島根原子力発電所第2号機 審査資料	
資料番号	NS2-補-027-10-25 改 01
提出年月日	2023年1月19日

機器・配管系の設備の既工認からの構造変更について

中国電力株式会社

添付図 3. 残留熱除去系ストレーナ, 高圧炉心スプレイ系ストレーナ, 低圧炉心スプレイ系ストレーナ

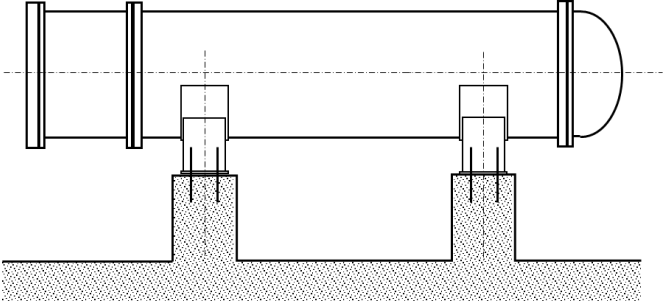
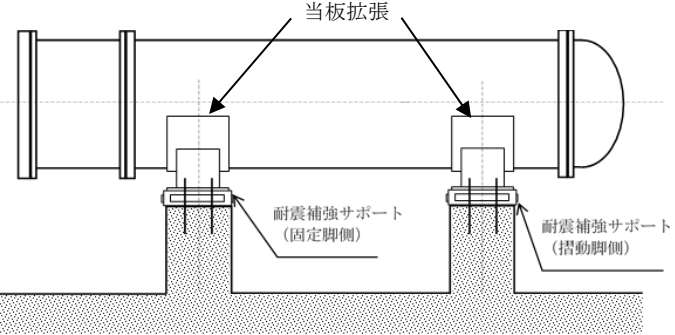
変更前	変更後	備考
	<p>○ : 追設補強リブ</p> <p>サポート形状</p>	<p>耐震補強を目的とした, サポートに補強リブを追設(サポートの強度向上)</p>

添付図 4. 残留熱除去系熱交換器

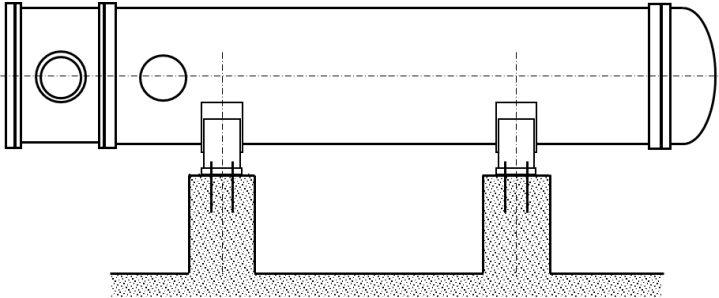
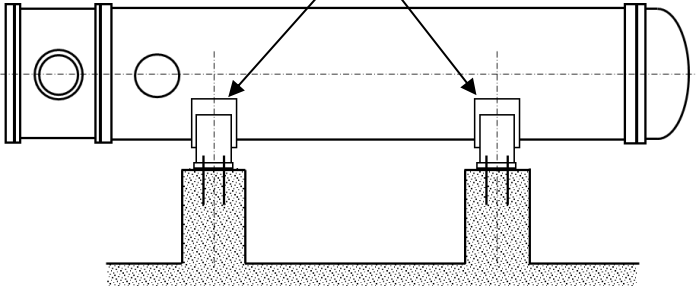
変更前	変更後	備考
		<p>耐震補強を目的とし、以下の構造変更を実施</p> <ul style="list-style-type: none">・ラグ周辺に耐震補強サポートを追設・下部サポートを追設

添付図 5. 燃料プール冷却系熱交換器

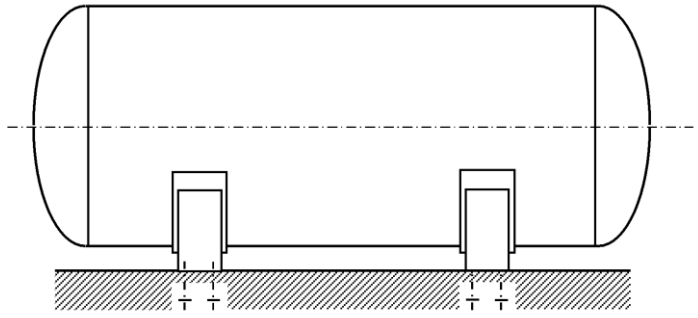
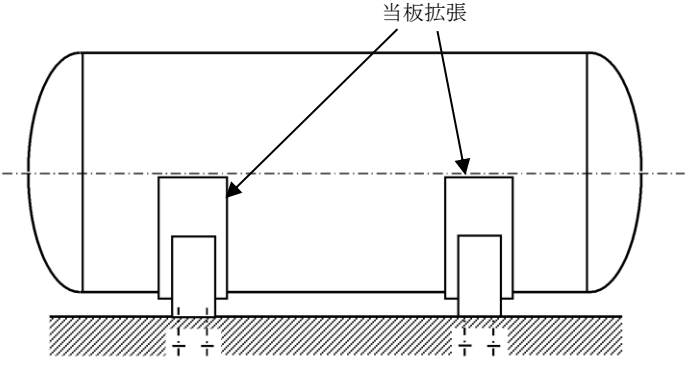
変更前	変更後	備考
		耐震補強を目的とし、胴の脚付け根部の当板を拡張

添付図 6. 原子炉補機冷却系熱交換器

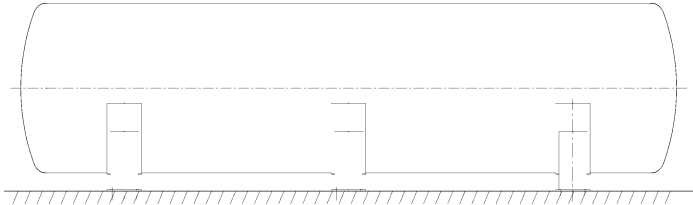
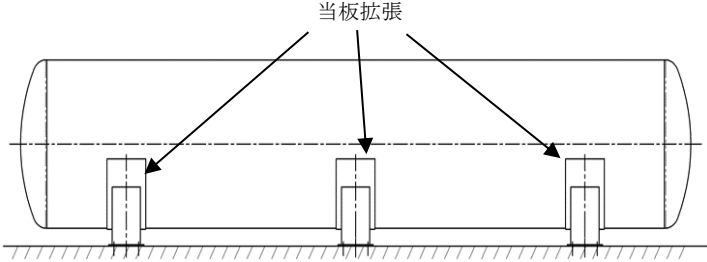
変更前	変更後	備考
		<p>耐震補強を目的とし、以下の構造変更を実施</p> <ul style="list-style-type: none"> ・ 胴の脚付け根部の当板を拡張 ・ 耐震補強サポートを追設 (脚底面のせん断荷重を基礎ボルトに作用させないための補強)

添付図 7. 高圧炉心スプレイ補機冷却系熱交換器

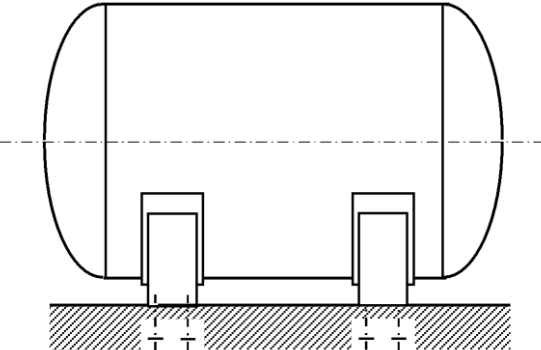
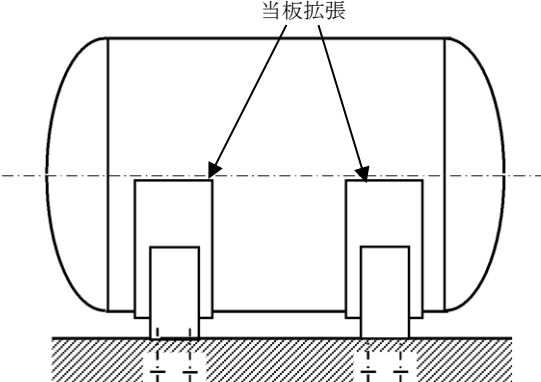
変更前	変更後	備考
		耐震補強を目的とし、胴の脚付け根部の当板を拡張

添付図 8. 非常用ディーゼル発電設備ディーゼル燃料デイトンク

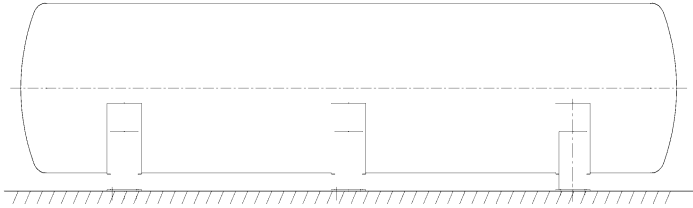
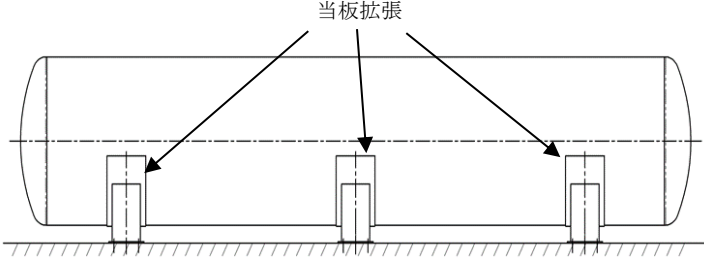
変更前	変更後	備考
	 <p>当板拡張</p>	<p>耐震補強を目的とし、胴の脚付け根部の当板を拡張</p>

添付図9. 非常用ディーゼル発電設備A-ディーゼル燃料貯蔵タンク

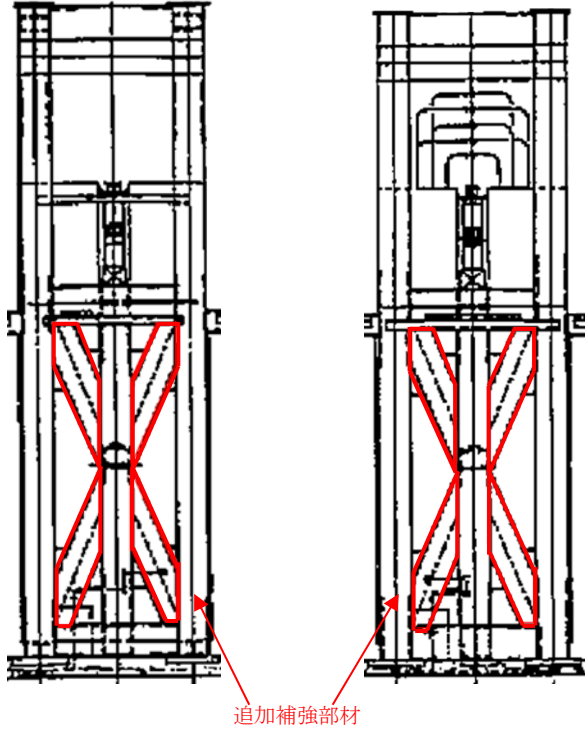
変更前	変更後	備考
	 <p>当板拡張</p>	<p>耐震補強を目的とし、胴の脚付け根部の当板を拡張</p>

添付図 10. 高圧炉心スプレィ系ディーゼル発電設備ディーゼル燃料デイトンク

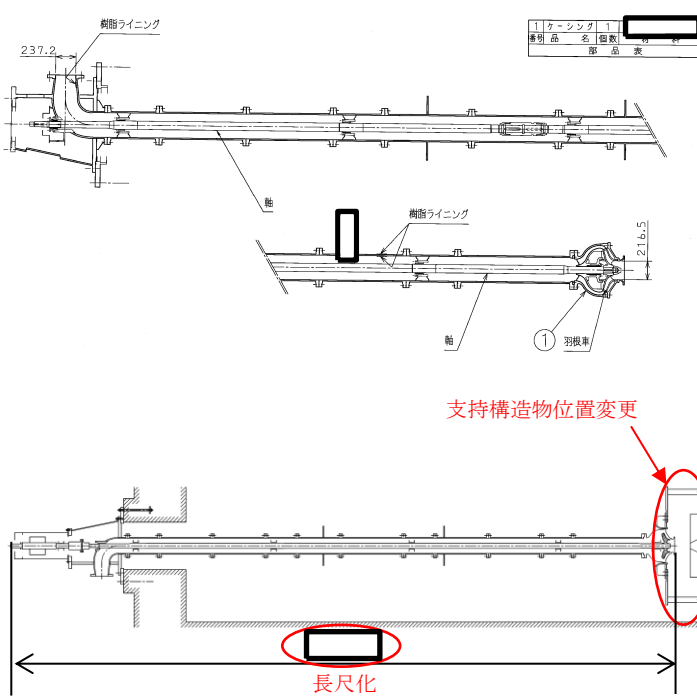
変更前	変更後	備考
		<p>耐震補強を目的とし、胴の脚付け根部の当板を拡張</p>

添付図 12. 制御棒駆動水圧系水圧制御ユニット

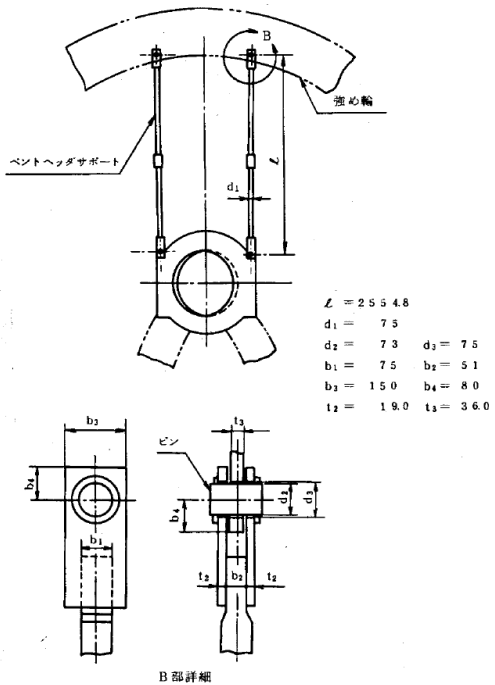
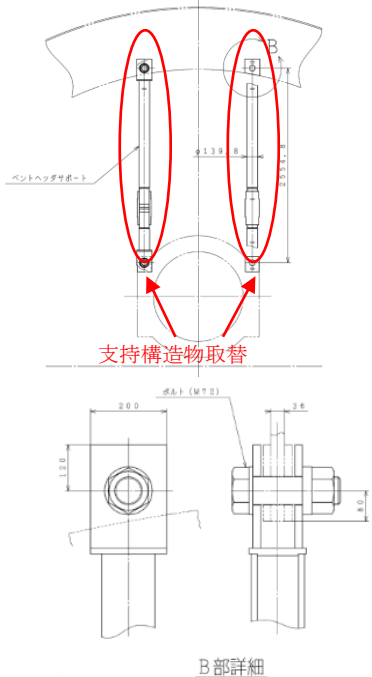
変更前	変更後	備考
	 <p style="text-align: center;">追加補強部材</p>	<p>耐震補強（剛構造化）を目的とした、補強部材を追設</p>

添付図 14. 高圧炉心スプレイ補機海水ポンプ

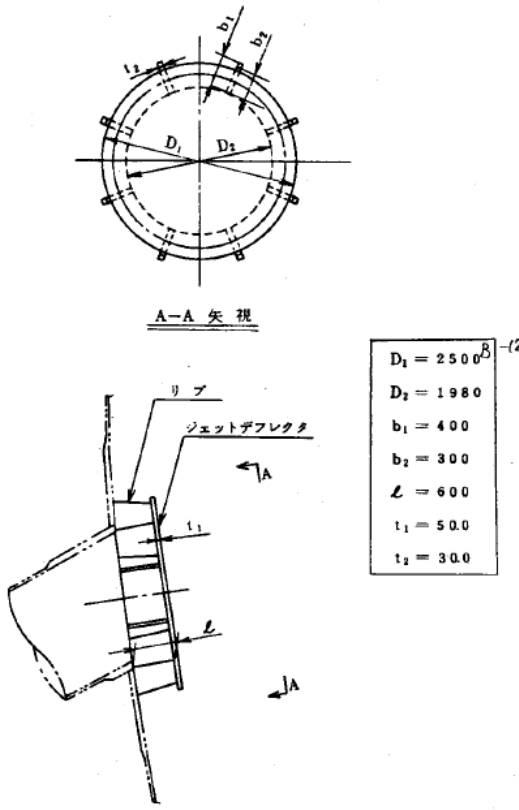
変更前	変更後	備考
		<ul style="list-style-type: none"> 引き波対策に伴うポンプの長尺化 ポンプ柵撤去に伴い耐震補強を目的とした支持構造物の位置変更

添付図 15. 圧力低減設備（ダウンカマ）

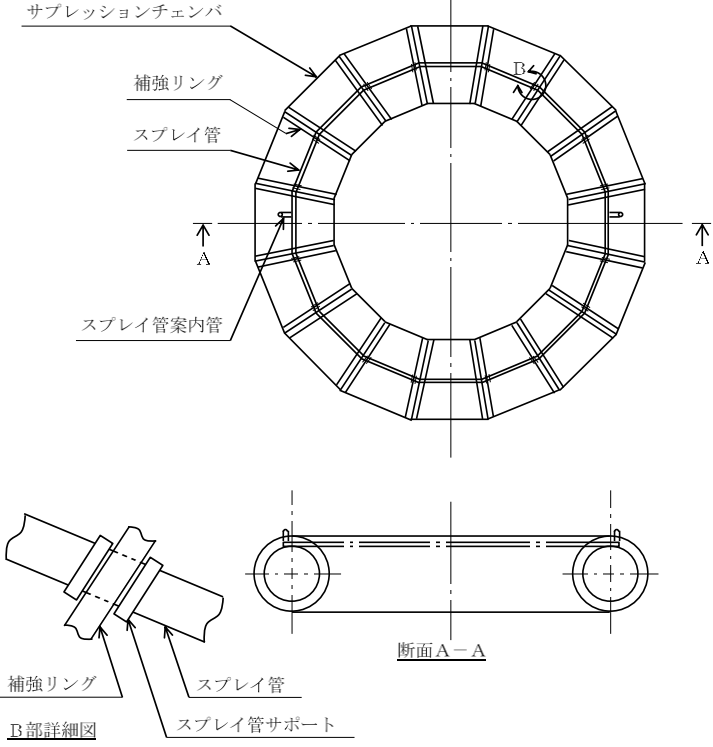
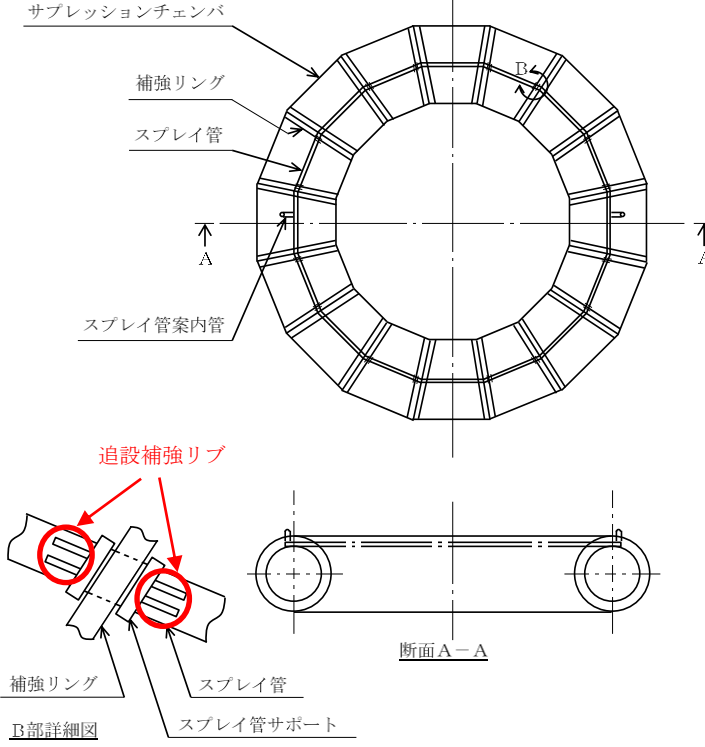
変更前	変更後	備考
 <p>断面 A-A</p>	 <p>追加補強リブ</p> <p>A-A</p>	<p>耐震補強を目的とした、補強リブを追設</p> <p>(ダウンカマに加わる荷重の低減、「NS2-補-027-10-54 原子炉格納容器ベント系設備の地震応答解析モデルの精緻化等に関する補足説明資料」参照)</p>

添付図 17. 圧力低減設備（ベント管）

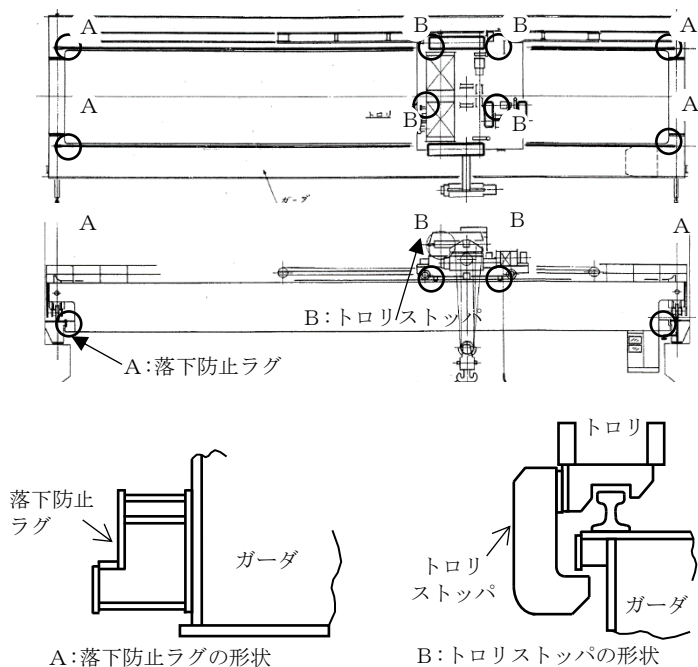
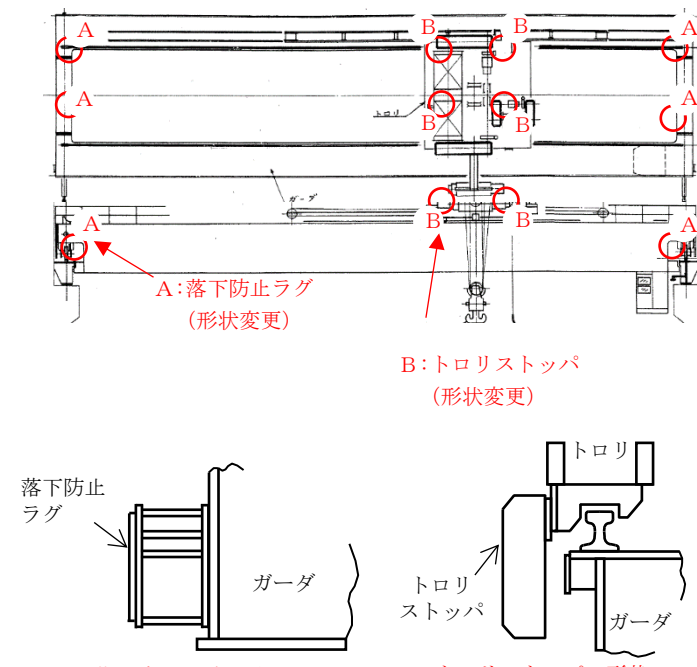
$D_1 = 2500^B$	(2)	$D_2 = 1980$		$b_1 = 400$		$b_2 = 300$		$L = 600$		$t_1 = 50.0$		$t_2 = 30.0$		 <p style="text-align: center;">A-A 矢視図</p> <p style="text-align: center;">追加補強リブ</p>	<p>耐震補強を目的とした、補強リブを追設</p> <p>(強度向上, 「NS2-補-027-10-54 原子炉格納容器ベント系設備の地震応答解析モデルの精緻化等に関する補足説明資料」参照)</p>
$D_1 = 2500^B$	(2)															
$D_2 = 1980$																
$b_1 = 400$																
$b_2 = 300$																
$L = 600$																
$t_1 = 50.0$																
$t_2 = 30.0$

添付図 23. 原子炉浄化系補助熱交換器

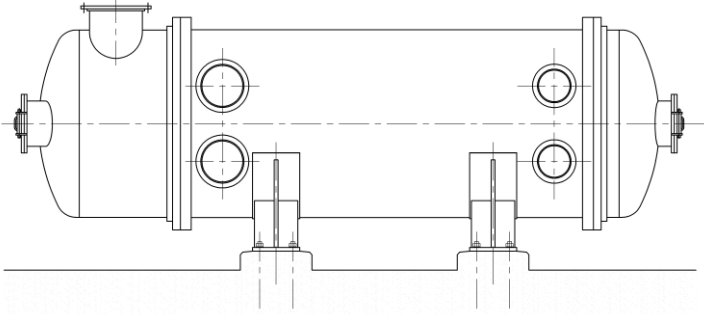
変更前	変更後	備考
 <p>(平面図)</p> <p>(正面図)</p>		<p>耐震補強を目的とし、以下の構造変更を実施</p> <ul style="list-style-type: none"> ・胴の脚付け根部の当板を拡張 ・耐震補強サポート追設

添付図 24. サプレッションチェンバアクセスハッチ

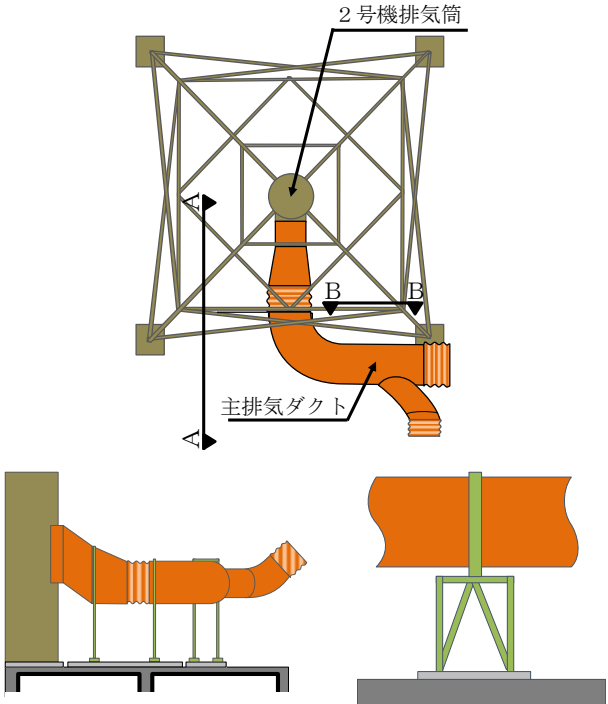
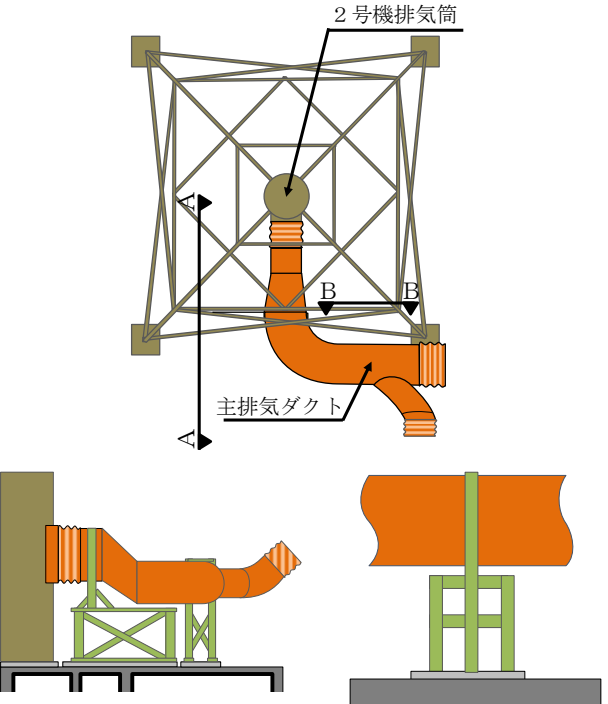
変更前	変更後	備考
<p>ボルト</p> <p>ふた板</p> <p>フランジ</p> <p>スリーブ</p> <p>サプレッションチェンバ</p>	<p>ボルト</p> <p>ふた板</p> <p>フランジ</p> <p>スリーブ</p> <p>補強リブ</p> <p>サプレッションチェンバ</p> <p>A-A矢視図</p> <p>○ : 追設補強リブ</p>	<p>備考</p> <p>耐震補強（剛構造化）を目的とした、補強リブを追設</p>

添付図 25. 制御棒貯蔵ハンガ

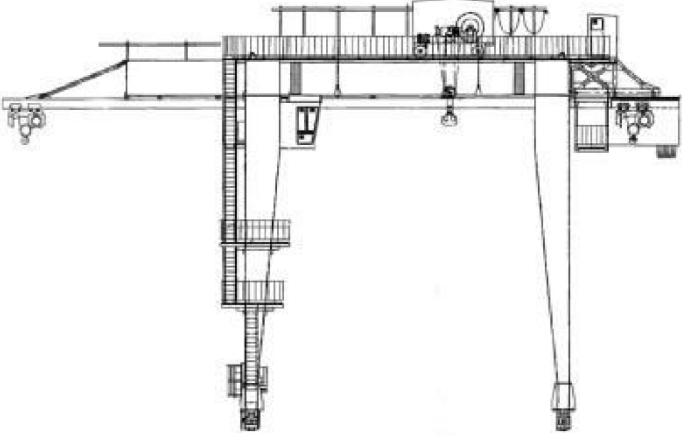
変更前	変更後	備考
 <p>(平面図)</p> <p>(正面図)</p> <p>(側面図)</p>		<p>制御棒落下防止を目的とした 治具を追設</p>

添付図 26. タービン補機冷却系熱交換器

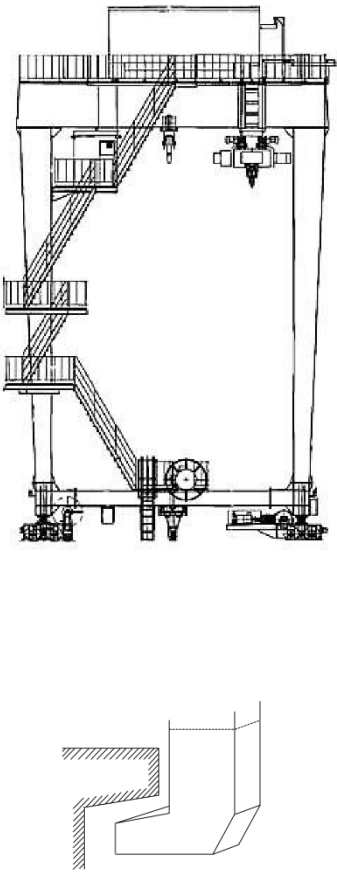
変更前	変更後	備考
		<p>耐震補強を目的とし、固定脚に耐震補強サポートを追設（追設基礎ボルトにより床面に固定）</p>
